도시관리계획(도시계획시설:학교) 및 세부시설조성계획
결정(변경)(안)을 위한 의견청취안- 한양대학교 -

심 사 보 고

의안 번호	3110
----------	------

2025년 9월 1일
도시계획균형위원회

< 도시관리계획(도시계획시설:학교) 결정(변경) 사항 >

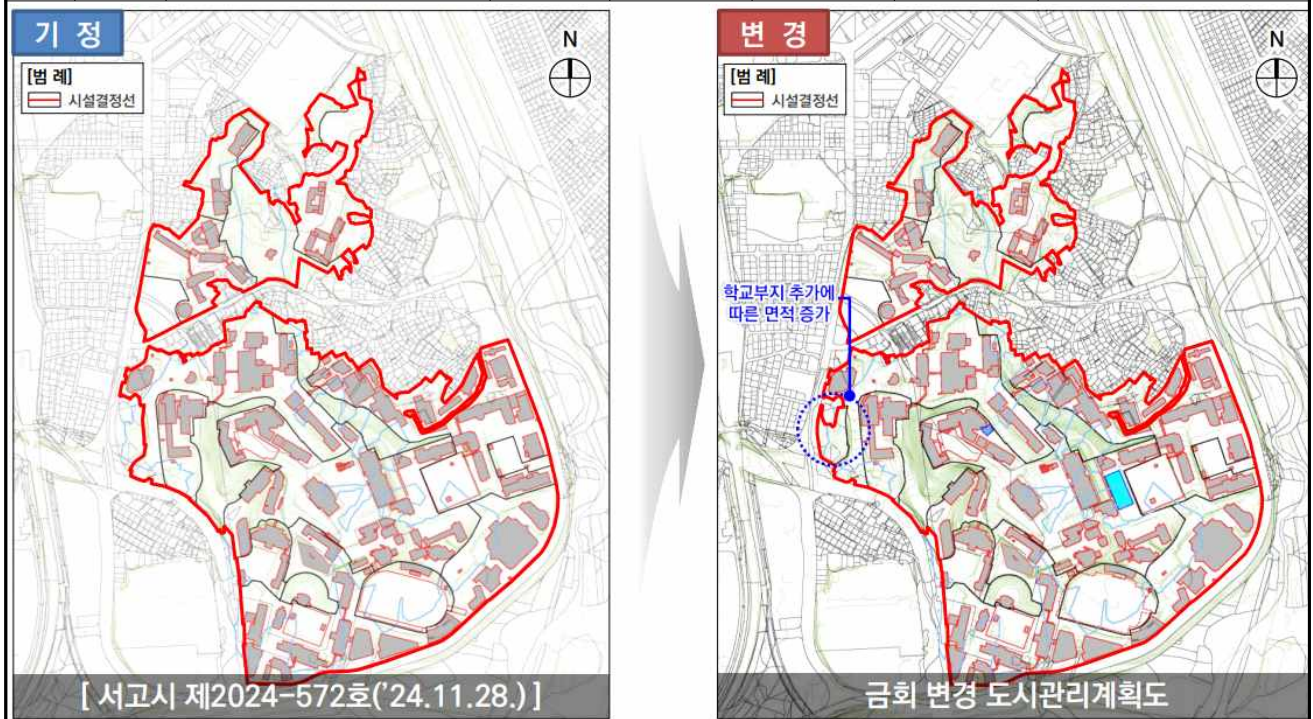
- 이번 의견청취안은 교육연구공간 확충을 위해 도시계획시설(학교)의 면적을 확대하고 이에 따라 대상지 내 구역계획을 변경하고자 하는 것임
- 제1캠퍼스 내 한양사이버대학교 사이버3관 신축을 위해 신규 학교부지 (4,939㎡)가 편입되면서 도시계획시설(학교)로 새롭게 지정됨에 따라 전체 도시계획시설 면적은 기정 520,262㎡에서 525,201㎡로 증가함

○ 세부시설조성계획(구역계획)은 해당 신규 편입 부지를 녹지보존구역(18구역)으로 지정하고자 하며, 이는 「산지관리법」에 따라 공익용 보전산지로 지정되어 있던 행당동 산 22-1번지(3,808m², 지목: 임야)가 포함된 지역으로, 복구된 산림을 일정 기간 보호·관리해야 하는 법적 제약⁴⁾을 고려한 조치로 판단됨

- 이는 성동구 공원녹지과의 의견(임목 복구준공처리 후 3년간 하자보수 의무)을 반영한 것으로, 해당 부지에는 건축이 불가능하나 학교시설 전체 면적에는 포함되어 건폐율 및 용적률 산정 기준면적 확대를 통해 개발이 필요한 3구역 내 교육시설 신축을 위한 용적률 확보에 기여하는 전략적 토지 활용 방안으로 이해됨

〈 세부시설조성계획(구역계획) 결정(변경) 사항 〉

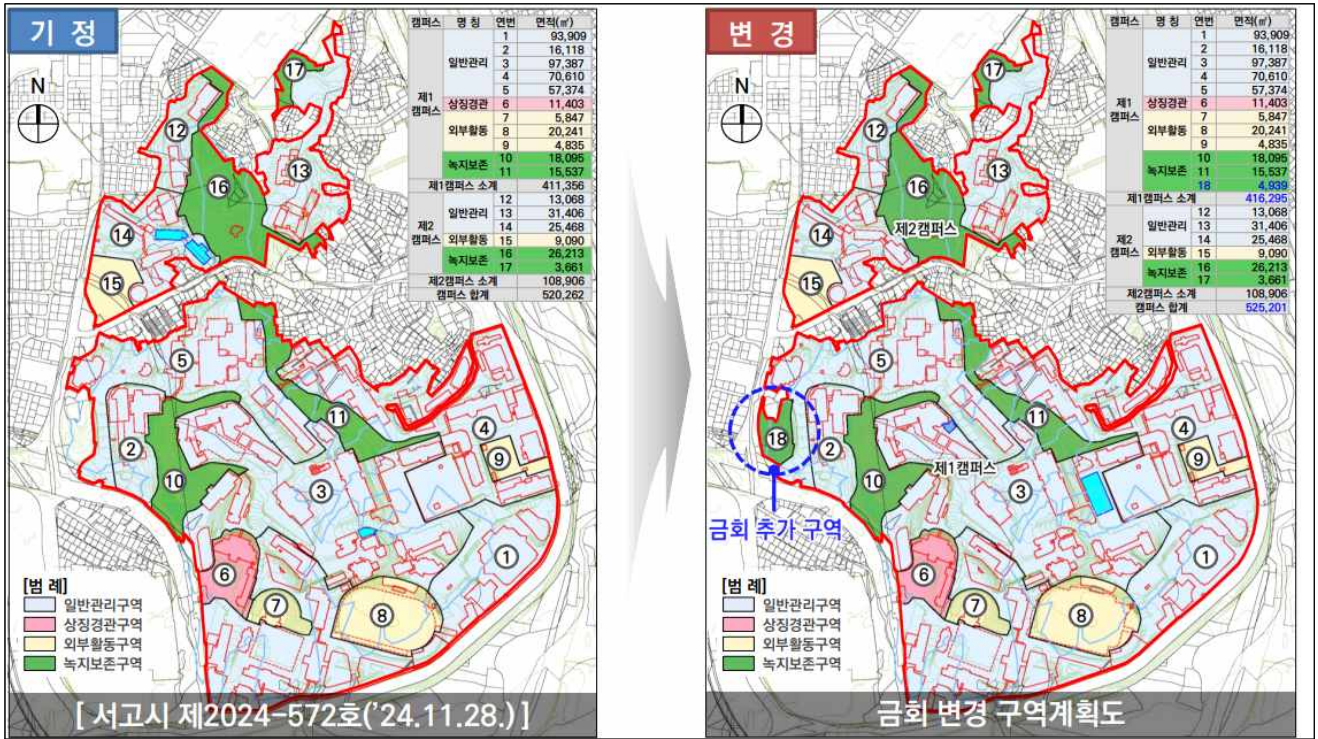
임목 복구준공처리 된 토지로, 「산지관리법」시행규칙 제44조의 규정에 따라 준공검사 만료일로부터 3년간 하자보수 의무가 있음

< 세부시설조성계획(밀도계획) 결정(변경) 사항 >

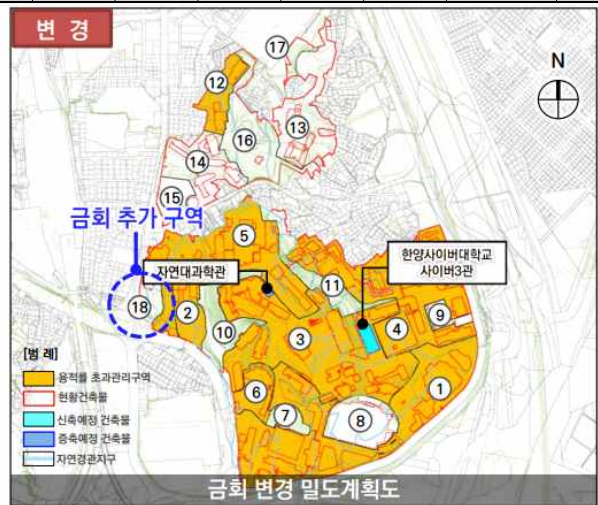
- 이번 의견청취안은 제1캠퍼스 내 학교시설 부지(18구역) 확대 및 녹지보존구역의 신설(18구역), 비오톱 등급 변경(10구역)사항에 따라 밀도산정 기준면적을 조정하고 건축물 신축 및 증축(3구역)계획을 반영하여 용도지역별 건폐율 및 용적률을 변경하고자 하는 것임
- 제1캠퍼스에 신규 학교시설 부지(18구역, 4,939㎡)가 편입되어 캠퍼스 전체 면적(508,674㎡→525,201㎡)이 확대되었으며 기존 녹지보존구역 10구역 내 비오톱 1등급 지역(11,588㎡)이 2등급으로 하향됨에 따라 기존에는 밀도산정 시 제외되던 1등급 비오톱 지역을 산정면적에 포함할 수 있게 되었음. 이로 인해 전체 캠퍼스의 밀도산정 기준면적이 증가함
- 일반관리 3구역 내 신축하는 한양사이버대학교 사이버3관의 건축면적 1,528.03㎡과 증축예정인 자연대과학관의 건축면적 270㎡ (3,114.34㎡→3,384.34㎡)이 증가함에도 불구하고, 밀도산정 기준면적이 더 큰 폭으로 증가하여, 결과적으로 사용건폐율은 기정 대비 감소하였으며 이는 조

- 지상층 연면적 기준으로도 사이버3관은 $8,129.35m^2$ 이며 증축하는 자연대과학관은 $1,890m^2$ 증가($20,081.44m^2 \rightarrow 21,971.44m^2$) 하였음에도 불구하고, 전체 밀도산정 기준면적이 증가함에 따라 사용용적률 또한 감소함. 이는 조례 및 관리용적률 범위 내에서 조정된 것으로 전반적인 개발 밀도가 적정하게 조정된 것으로 판단됨
- 이번 밀도계획의 변경은 신축 및 증축에 따른 개발 밀도의 증가에도 개발이 제한된 보전 산지를 신규 편입하여 전체 밀도산정 기준면적을 확장하고 개발이 가능한 타 구역(3구역)의 용적률을 전략적으로 확보한 결과로서 계획적이고 균형적인 밀도관리라 판단됨
- 또한 사이버3관은 제1종 및 제2종 일반주거지역이 혼합된 구역에 건축되며 각 용도지역별 법정 상한을 고려하여 층수 및 연면적을 조절함으로써 개발밀도를 유연하게 관리한 점도 도시계획적 측면에서 바람직하다고 하겠음

< 세부시설조성계획(구역별 밀도계획:용적률) 결정(변경) 사항 >

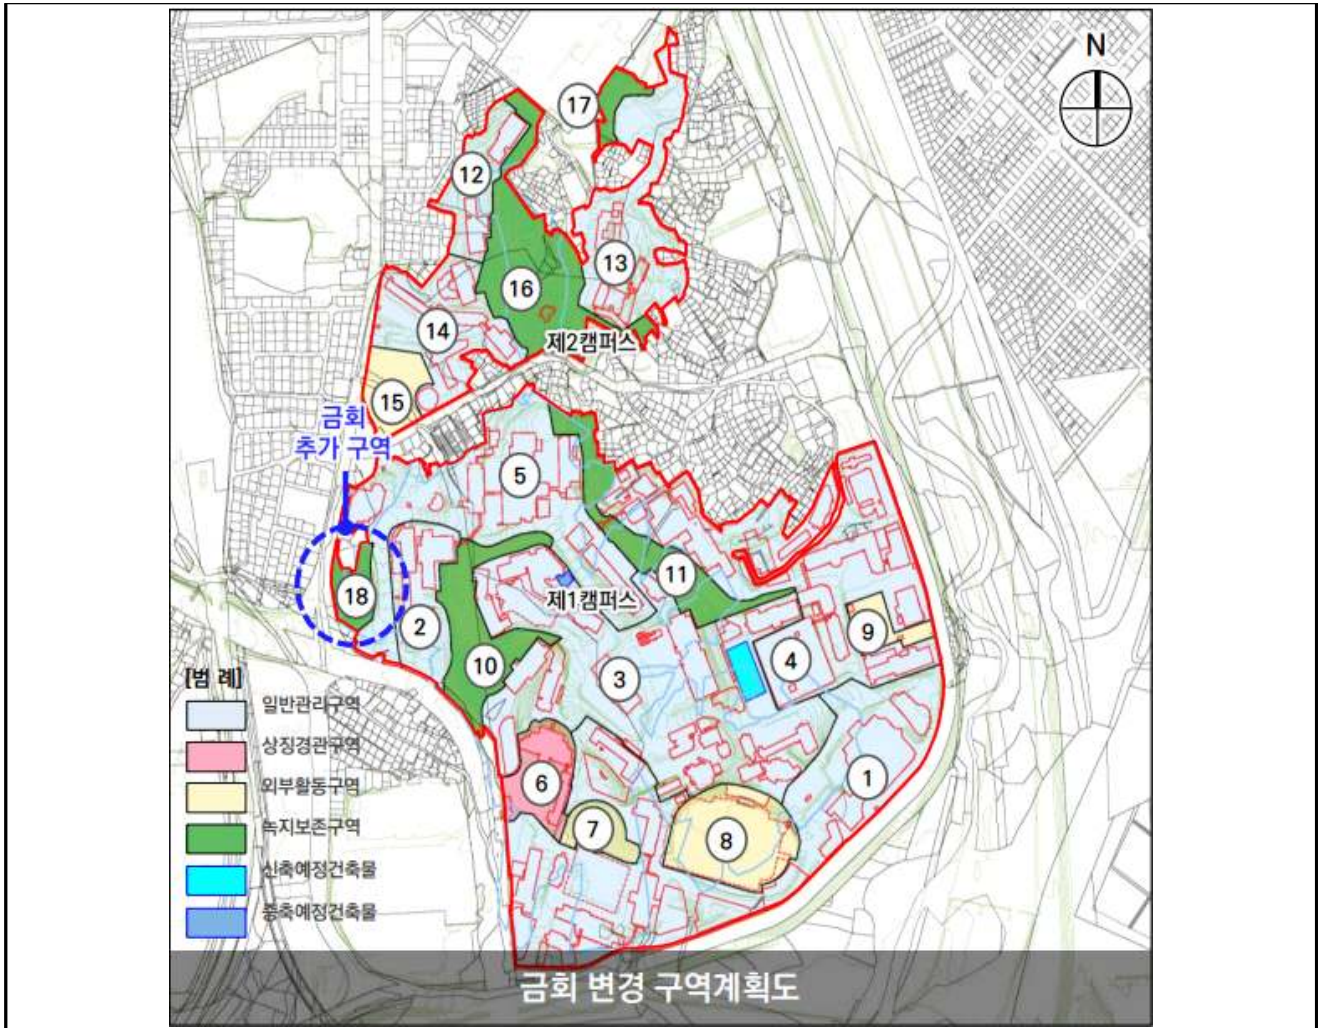
- 이번 의견청취안은 녹지보존구역의 신설(18구역) 및 비오톱 1등급 하향 조정(10구역), 건축물 신·증축(3구역)을 반영하여, 구역별 밀도계획을 변경하고자 하는 것임. 특히 건축이 제한된 녹지보존구역(10·18구역)의 용적률을 일반관리구역(3구역)으로 이전하여 개발밀도를 확보하는 ‘이전용적률’ 이 적용된 점이 주요 특징임
- 서울시의 「대학 세부시설조성계획 수립·운영기준5)」에 따라 건축이 제한된 구역(녹지보존구역, 상징경관구역 등)의 용적률은 개발이 가능한 일반관리구역 등으로 이전하여 사용할 수 있음
- 일반관리 3구역은 한양사이버대학교 사이버3관 신축 및 자연대과학관 증축이 예정된 개발 구역으로, 사용용적률(182.06% → 192.4%)이 증가하였으며, 이에 필요한 용적률은 10구역(기존 녹지보존구역)과 18구역(신규 녹지보존구역)에서 이전받아 확보한 것으로 확인됨
- 10구역(기존 녹지보존구역)은 과거 비오톱 1등급지로 지정되어 개발이 제한되었고 밀도산정 기준면적에 포함되지 않아 용적률(조례용적률 150%)

전체를 개발이 필요한 타 구역으로 이전하는 방식으로 활용되어 왔으나, 비오톱 2등급으로 변경되면서 이전용적률(-150.0% → -65.1%)이 조정되었음

- 또한 18구역(신규 녹지보존구역)은 신규로 편입한 부지(4,939 m^2)로 건축배치가 불가능한 녹지보존구역으로 지정되었으며 용도지역별 용적률(조례용적률)로 산정, 이전용적률은 -163.3%로 설정됨. 이 용적률은 개발이 필요한 구역으로 이전되어 신축 및 증축에 필요한 용적률을 확보하는 데 활용될 수 있음
- 이와 같은 이전용적률 계획은 개발 가능 구역의 과도한 밀도 증가를 억제하면서도 건축이 불가능한 자연보존구역의 용적률 총량을 전략적으로 활용한 것으로 대학의 공간 활용 효율성 제고 측면에서도 합리적이라 판단됨
- 한편, 4·6구역에 대해서는 과거 구역 설정 과정에서 발생한 위치 착오로 인해 실제 개발부지와 구역 설정이 불일치하였던 점을 정비하기 위해 양 구역의 위치를 상호 교환하는 내용이 포함되었으며, 이는 용도지역 및 밀도계획의 변경이 아닌 단순 행정상 오류를 정정하는 것으로 이해됨

< 세부시설조성계획(건축배치계획) 결정(변경) 사항 >

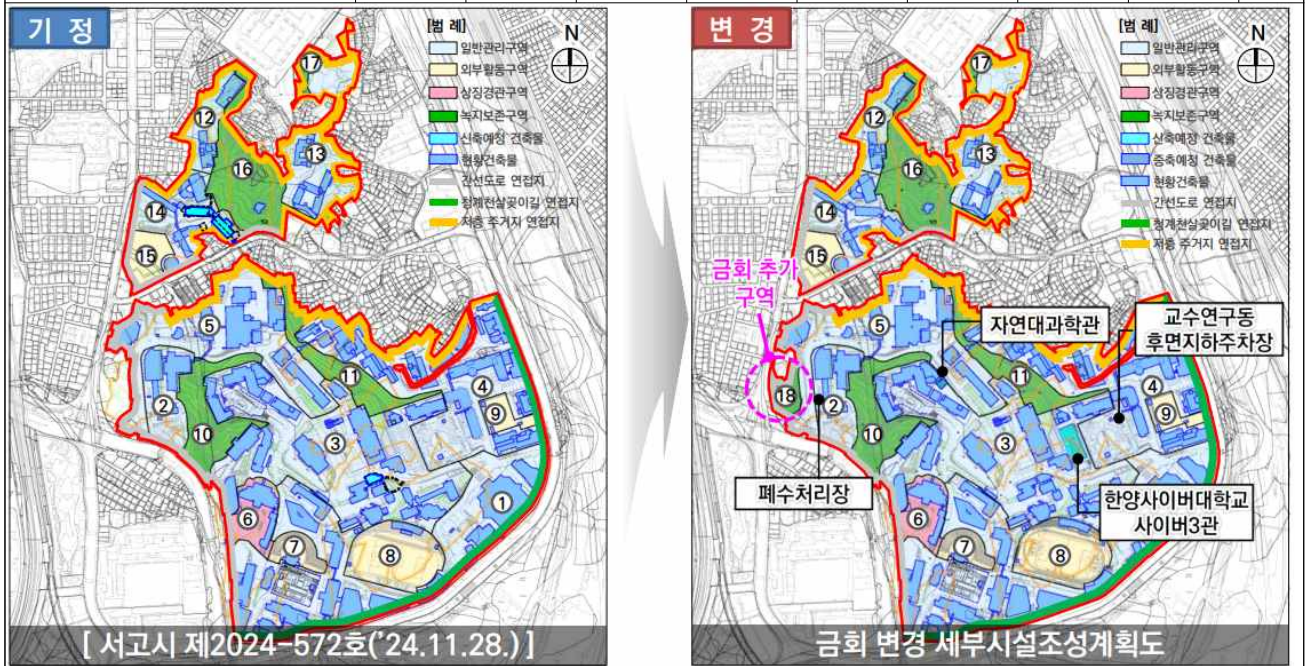
- 3구역에 신축하는 ‘한양사이버대학교 사이버3관’은 총 건축면적 $1,528.03m^2$, 연면적 $16,768.20m^2$ (지상층 연면적 $8,129.35m^2$) 규모로, 지상 6층·지하 3층 건축계획이 수립됨. 해당 건물은 제1·2종 일반주거지역에 위치하며 용도지역별 상한 밀도기준을 고려한 층수 및 배치계획을 통해 법정 밀도를 준수하고 있음
- 같은 구역 내 ‘자연대과학관’은 건축면적 $270m^2$ (총 건축면적 $3,114.34m^2 \rightarrow 3,384.34m^2$), 연면적 $1,910m^2$ (총 연면적 $23,404.52m^2 \rightarrow 25,314.52m^2$), 지상층 연면적 $1,890m^2$ (총 지상층연면적 $20,081.44m^2 \rightarrow 21,971.44m^2$)의 규모로 증축하는 것으로 지상 7층 규모로 계획됨. 증축은 기존 건물과의 연계성을 유지하면서 연구·강의 기능을 확대하기 위한 것으로 기존 구조 일부를 활용하여 공간 효율성을 높인 것으로 판단됨
- 그 외 이번 계획에서는 기존 구역지정의 착오 정정을 위해 2개 구역의

조정이 함께 이루어짐. '폐수처리장'은 기존 5구역에서 2구역으로 구역 지정이 정정되었으며 건축계획은 변경 없음. '교수연구동 후면지하주차장' 또한 6구역에서 4구역으로 구역지정이 변경되었으며, 동일한 연면적(24,349.09 m^2)을 유지하면서 위치만 정정된 것으로 확인됨

- 이번 건축배치계획은 한양사이버대학교의 교육체계 개편 및 공간 수요 증가에 대응하고 캠퍼스 내 공간 활용의 효율성을 제고하기 위한 건축배치계획 변경으로 기존 건축물과의 연계성과 교육연구시설 확충 및 교육환경의 질적 향상을 도모하고자 하는 것으로 종합적으로 타당한 계획으로 판단됨
